第28回・第29回料金審査専門会合における 指摘事項への回答

平成30年3月8日
北陸電力株式会社

指摘事項 1 : 他社の効率化に資する取組の自社取組状況	・ ・ ・ P 2
指摘事項 2 : 高経年化対策にかかる設備更新計画	・ ・ ・ P 11
指摘事項 3 : 設備仕様の推移及び仕様統一化に向けた取組	・ ・ ・ P 25

地上高と他物接触事故率の関係(当社過去実績)

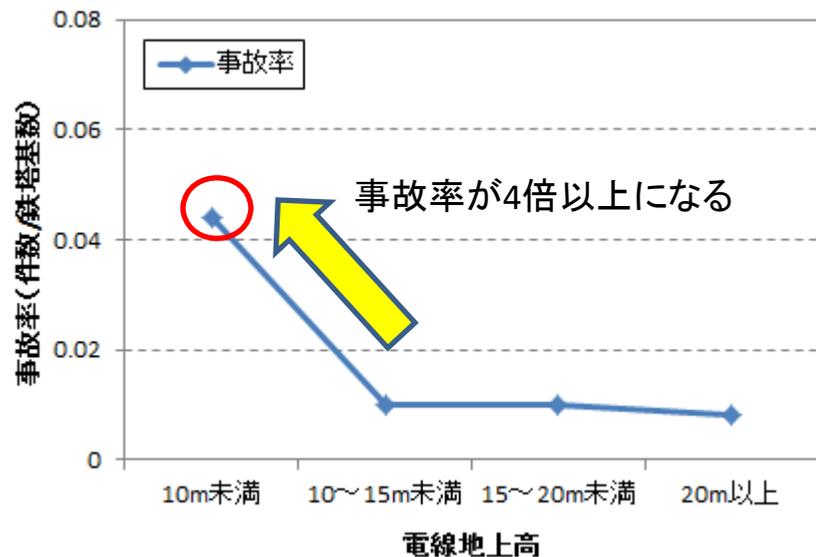
- ・ 地上高の低い鉄塔では、建設時より大型化した農業機械や、生長・倒木した周辺樹木が電線と接触するリスクが、電線地上高が低いほど高まります。（電線離隔不足）
- ・ 平地では、当社過去実績から、10m未満の鉄塔の事故率が10m以上の鉄塔の約4倍以上となることが分かっており、公衆安全への懸念が高まります。
- ・ 山地では、周辺樹木との離隔を確保するため、伐採交渉を進めておりますが、権利意識の高まり等で地権者の同意が得られず、離隔確保のため鉄塔建替に至るケースが増加しています。倒木等による事故では、復旧（電力供給）に長時間を要します。

- ・鉄塔は、亜鉛メッキを施した鋼材で構成されており、経年により腐食劣化が進行することから、巡視・点検結果より錆の状態を踏まえ、塗装または部材交換を行うことで機能維持を図っております。
- ・周辺樹木等との接触リスクの高い電線地上高の低い鉄塔や、補修品の製造中止により電線張替困難となる鉄塔を優先的に建替する更新計画を策定しております。
- ・上記鉄塔は、速やかに建替える必要があることから、工事の季節間平準化や「Eリーグ北陸」の取組みによる工事従事者の確保等を図ることで施工力を拡大し、対応してまいります。

【指摘事項 2】 高経年化対策の課題（鉄塔） ～建替が必要な鉄塔基数～

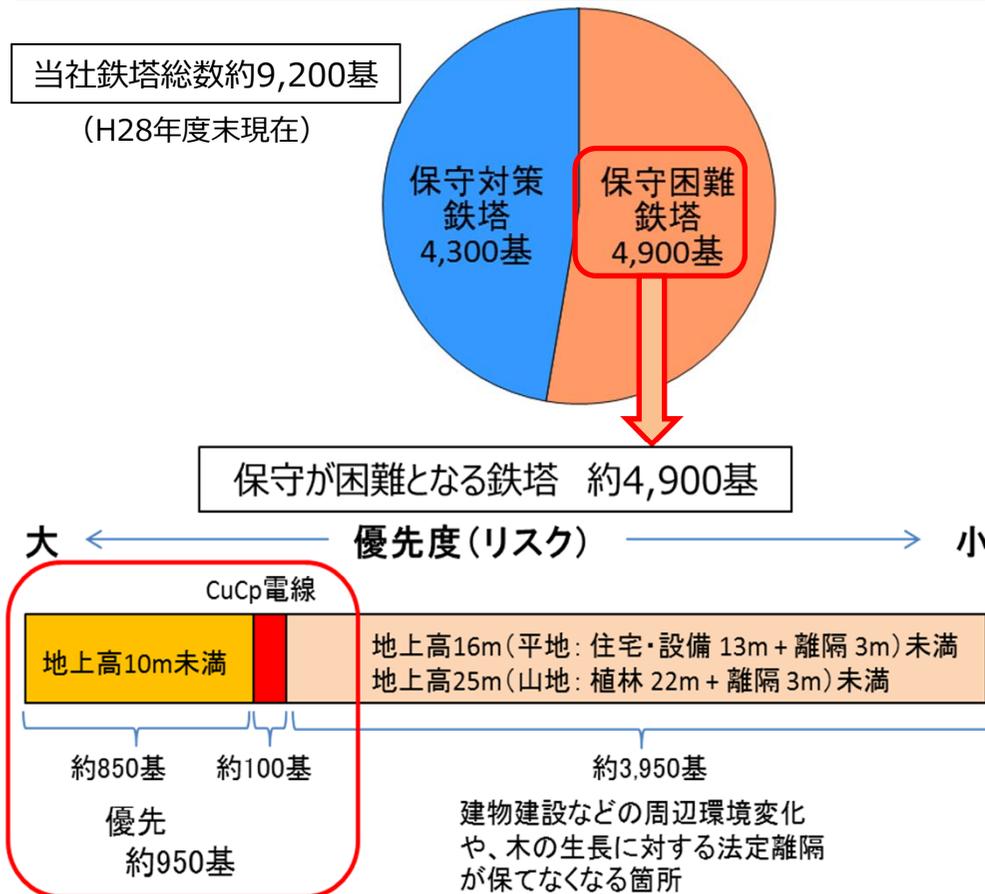
- 一部の銅電線（CuCp電線）は、製造中止に伴い補修用の電線が残り少なくなっており、健全に維持できる限界が近づいております。
このため銅電線を張替える必要がありますが、銅電線用に設計された鉄塔は、電線の間隔や鉄塔の強度が現在主流のアルミ電線に対応していないため、鉄塔を建替える必要があります。

- ・ 地上高の低い鉄塔と電線張替困難となる鉄塔が約4,900基あります。（平成28年度末）
そのうち地上高10m未満の鉄塔（約850基）と、補修品が製造中止となったCuCp電線鉄塔（約100基）の計約950基は、速やかに建替える必要があります。
- ・ 残りの3,950基のうち、伐採交渉の難航等個別の事情があるものは、優先順位を考慮し、建替えてまいります。

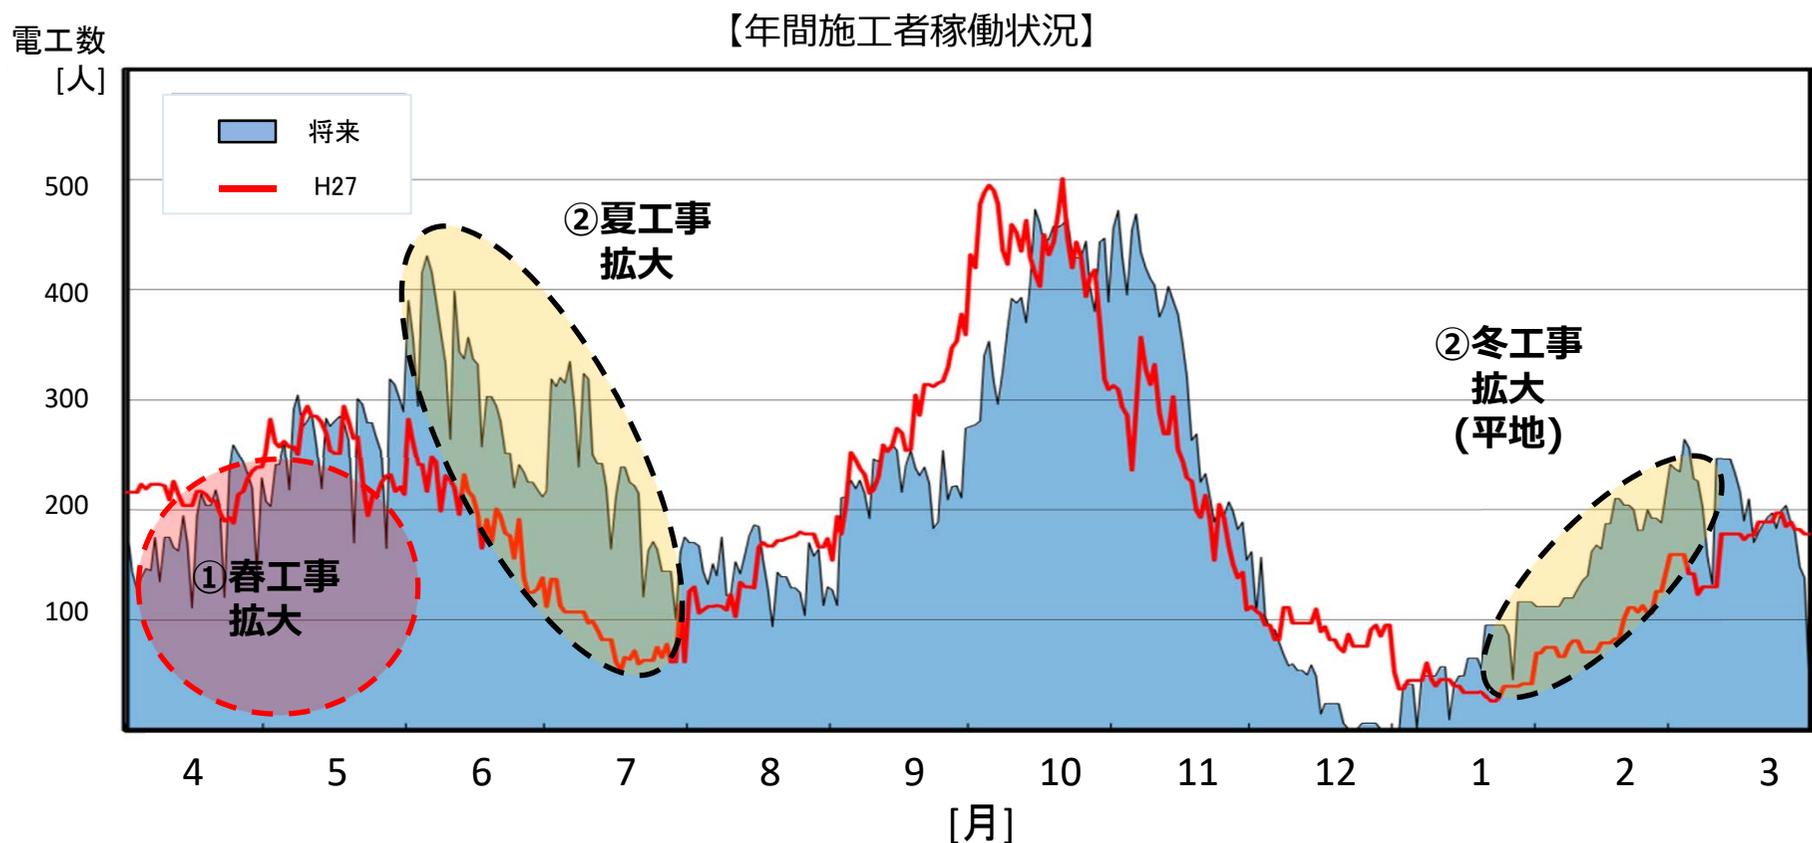
- ・ 施工者の稼働率向上(P16)
- ・ 施工力拡大の取組み(P17)

- ・北陸では冬季の降雪や水田耕作者の要望により秋に工事が集中する傾向にありましたが、春工事の拡大により施工者の稼働率を増やすことで、平成27年度には年間約60基まで施工可能となりました。
- ・将来的には、春工事に加えて、夏工事および平地での冬工事を拡大することにより、施工者の稼働率を更に増やすことで施工力を拡大してまいります。

アシストアームの試作機

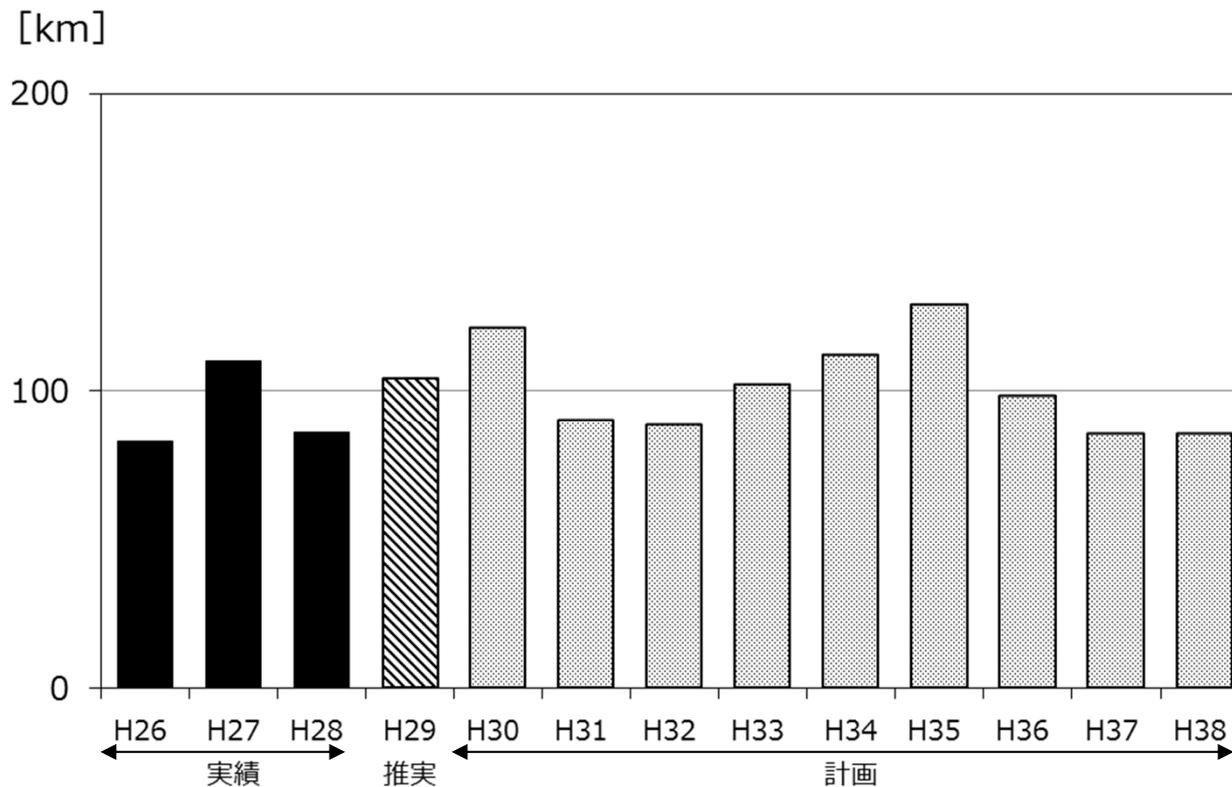
- ・高経年化対策工事の増加に対応していくために、配電工事の省力化を目的に、大学およびメーカーとの共同研究により配電工事用ロボットを開発しております。
- ・現在、作業員を補助する補助型ロボット（アシストアーム）について、早期の現場導入に向けて試作機による検証を行っております。
- ・将来的には、配電工事における作業を自動化することにより、作業の効率化、省力化および作業員の負担軽減を目指しております。

- ◇ 省力化 作業員2人→1人に
- ◇ 作業員の負担軽減
ロボット・作業員が各々の得意分野で作業を分担
ロボット:作業員の負担となる電線の被覆剥取り、切断、接続等
作業員:接続スリーブの挿入等の細かな作業
